SE INTERPONE RECURSO DE OBJECCIÓN AL PLIEGO DE CONDICIONES

NÚMERO DE PROCEDIMIENTO: LICITACIÓN MAYOR 2024LY-000001-SUTEL

OBJETO: LICITACIÓN MAYOR POR ETAPAS PARA LA CONCESIÓN DE USO Y EXPLOTACIÓN DE ESPECTRO RADIOELÉCTRICO PARA LA PRESTACIÓN DE SERVICIOS DE TELECOMUNICACIONES MEDIANTE LA IMPLEMENTACIÓN DE SISTEMAS DE TELECOMUNICACIONES MÓVILES INTERNACIONALES (IMT), INCLUYENDO 5G.

Ilustración 2: Extracto documento RCS-152-2017

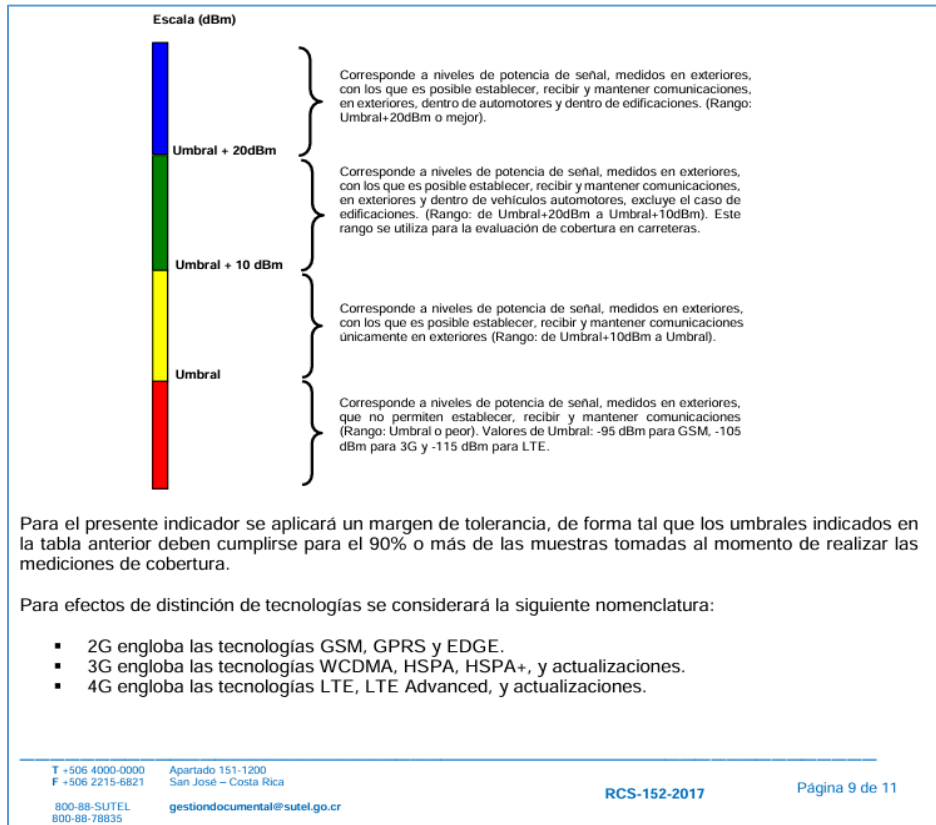
De lo anterior tenemos las siguientes observaciones:

Por ende, queda la duda sobre cuál es la forma de evaluar la zona de cobertura geográfica dado que la respuesta brindada no es procedente, quedado aún vigente la duda original sobre cuál es la zona de cobertura dentro de los distritos o polígonos dados, ya que el documento

Ilustración 6: Mapa 1 de página 111 del documento Estudio de Mercado acerca del Régimen Municipal y su impacto en el despliegue de infraestructura para redes 5G

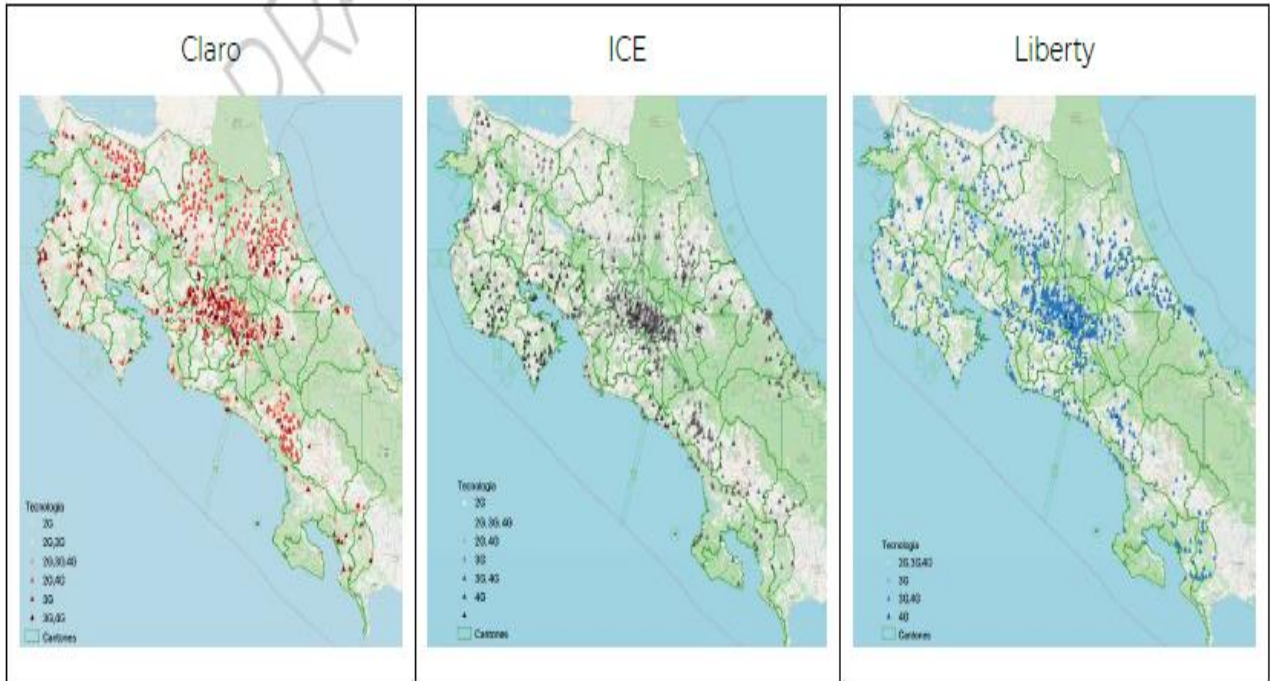
Como puede apreciarse el desarrollo rural es más costoso y complejo que el desarrollo urbano, por ello, en la zona rural existe una baja densidad de radio bases de los operadores actuales con respecto a la GAM.

Ilustración 13: Mapa 1 de página 111 del documento Estudio de Mercado acerca del Régimen Municipal y su impacto en el despliegue de infraestructura para redes 5G

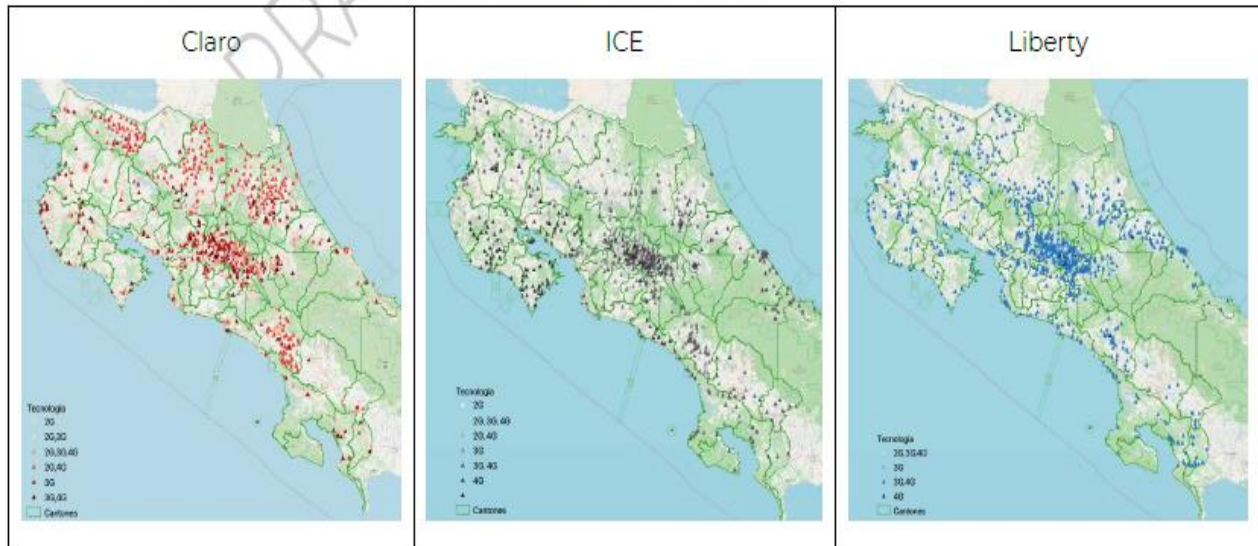
Como puede apreciarse el desarrollo rural es más costos y complejo que el desarrollo urbano, donde vemos una baja densidad de radio bases de los operadores actuales en la zona rural con respecto a la GAM. Lo anterior demuestra que tanto en 2300MHz como en 3500MHz el proceso de implementación tiene costos y características similares, y para lograr la cobertura exigida por SUTEL no se justifica esa diferencia de plazos de implementación. Por ende, se solicita unificar los plazos de implementación para las bandas medias.

Ilustración 14: Ubicación de los polígonos para banda de 700MHz

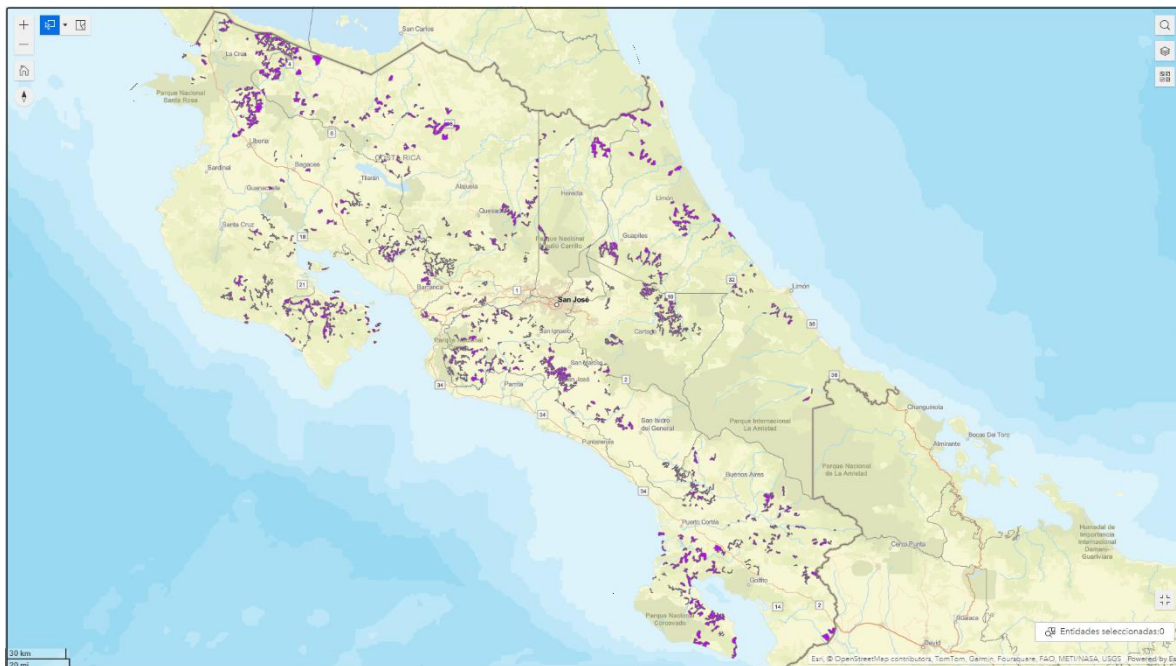
En dicho anexo se muestran los polígonos a cubrir por arte de los posibles oferentes, sin embargo, analizando la información brindada por la SUTEL, se evidencia que existen 5 polígonos que tienen el mismo nombre e identificación pero que representan polígonos distintos.

Sin embargo, hay polígonos que están con igual identificación y son polígonos distintos:

Esta incertidumbre por los casos de duplicación de polígonos demostrados por la prueba aportada impide poder elaborar una oferta razonable y de aplicación real. Por lo que se debe modificar y corregir esta cláusula.

Ilustración 15: Ejemplo de polígonos con el mismo ID

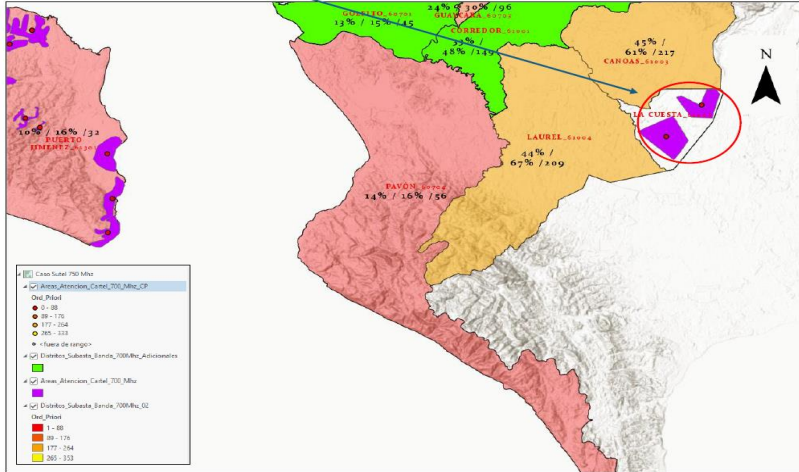
A continuación, se muestran alguno de los polígonos con duplicación:

Ilustración 16: Ejemplo de polígonos con el mismo ID

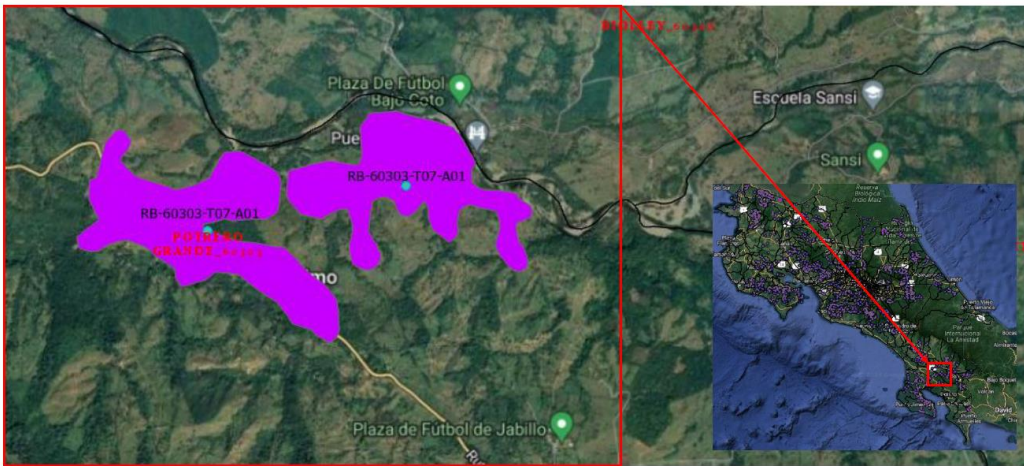
Casos Duplicados
